TRANSPORDIAMET

Meie 27.05.2026 nr 7.1-1/26/8473-2

Projekteerimistingimuste eelnõu kooskõlastamata jätmine

Joonis 1. Väljavõte Luha tänava projekteerimistingimuste eelnõust 2022. a

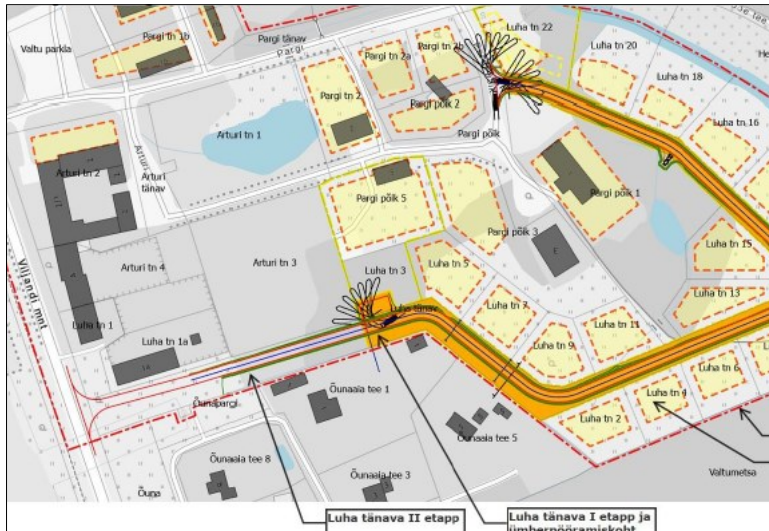
Jätsime 23.12.2022 kirjaga nr 7.1-2/22/27607-2 eelnõu kooskõlastamata ning toome allpool välja mõned kirjas olnud märkused.

- Projekteerimistingimustega hõlmata Pargi tänava kinnistu (katastritunnus 66904:002:0084) ja riigitee nr 15 Tallinn–Rapla–Türi km 52,30 ristmik*.
- Teeme ettepaneku koostada liiklusprognoos Pargi tänava ja riigitee nr 15 km 52,30 ristmikul. Teostada ristmike läbilaskvuse kontrollarvutus tipptundidel arvestades nii olemasoleva kui prognoositava perspektiivse (20 aastat) liiklussagedusega.
- Projekteerimistingimuste eelnõus selgelt määratleda I ja II etapp ning nende sisu.
